**CIRCULAR DE RESPUESTAS A CONSULTAS REALIZADAS POR EL PROCESO DE COMPARACIÓN DE PRECIOS INDOTEL-CCC-2019-0004, PARA LA READECUACIÓN DE UNA SALA DE EXPOSICIÓN DEL CENTRO INDOTEL ESPACIO REPÚBLICA DIGITAL.**

**INDOTEL-CCC-CP-2019-0004**

**20/3/2019**

**13.010 Mesa alta rectangular de 2mt x 1.10mt x 0.60mt, en MDF Hidrófugo con terminación automotriz alto brillo o mate, con piezas en acrílico para soporte de tabletas (6 unidades). Incluye alimentación eléctrica 1.00 UD**

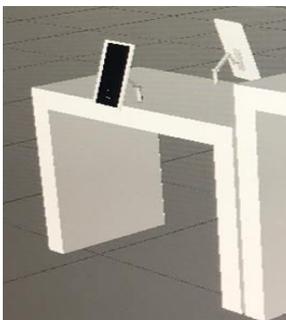
*13.000 mobiliario a elaborar, Detalles/ Enviar Imágenes / Modelo*

Altura: 1.10mt.      Largo: 2.00mt.  
Ancho: 0.60mt.      Espesor: 0.10 mt.
